Lavori di "Ampliamento del complesso ospedaliero universitario compreso il completamento, l'adeguamento funzionale e il collegamento dell'esistente"

RISPOSTE AI QUESITI

aggiornato al 09/11/2015

Figura 1 - Destinazioni d'uso corrette del blocco operatorio al piano seminterrato delle stecche

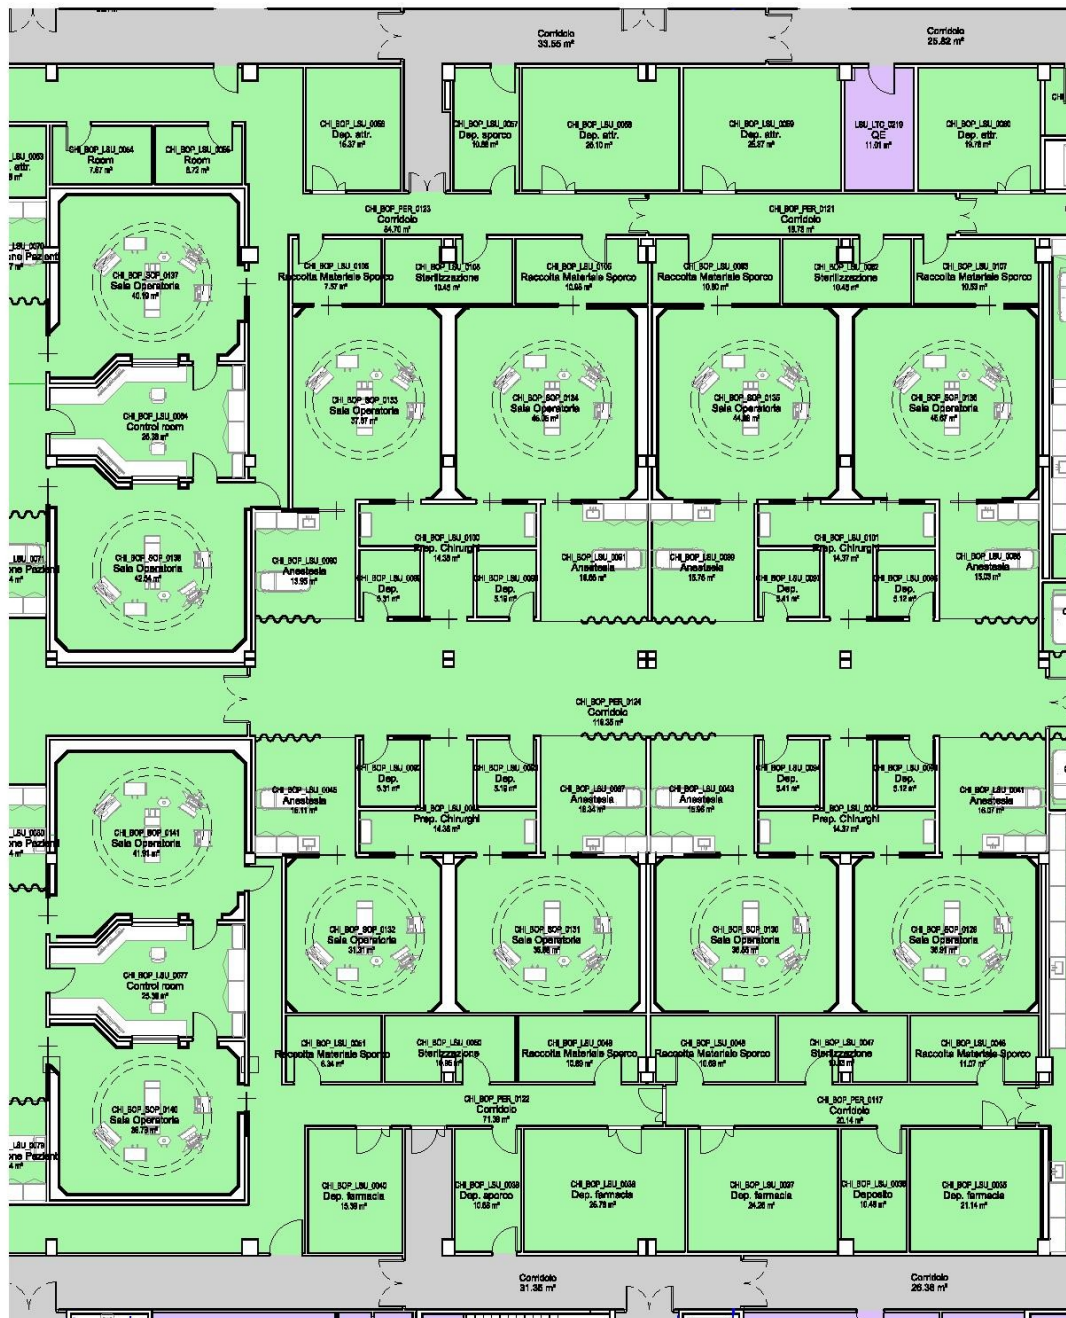
Nel lay-out di Progetto di ristrutturazione del Blocco Operatorio esistente Livello -1 "Piastra" (rif. Tavola PIOCD002) non è possibile realizzare il corridoio dedicato al percorso del "materiale sporco" (come da specifico Requisito di Accreditamento Regione Sardegna) in quanto sono indicate le "Preparazioni Chirurgiche" ed è previsto un "Ambulatorio"

Un refuso nella definizione di alcuni locali nella tavola PIOCD002 poteva indurre in errore di valutazione per quanto riguarda il percorso materiale sporco. I blocchi Operatori sono da intendersi uguali e pertanto nella immagine sotto riportata (Figura 1) è stata inserita la esatta destinazione dei locali, senza variazioni planimetriche. In entrambe le zone delle sale operatorie deve essere previsto il percorso del "materiale sporco".

Il concorrente è comunque tenuto, nel progetto definitivo, del quale il preliminare messo in gara è una valida traccia, di apportare tutte le integrazioni e migliorie del Layout ritenute necessarie di rispettare, fra le altre, le norme di accreditamento sanitario delle strutture ospedaliere della Regione Sardegna. Sempre nel rispetto delle invarianti previste nel disciplinare di gara.
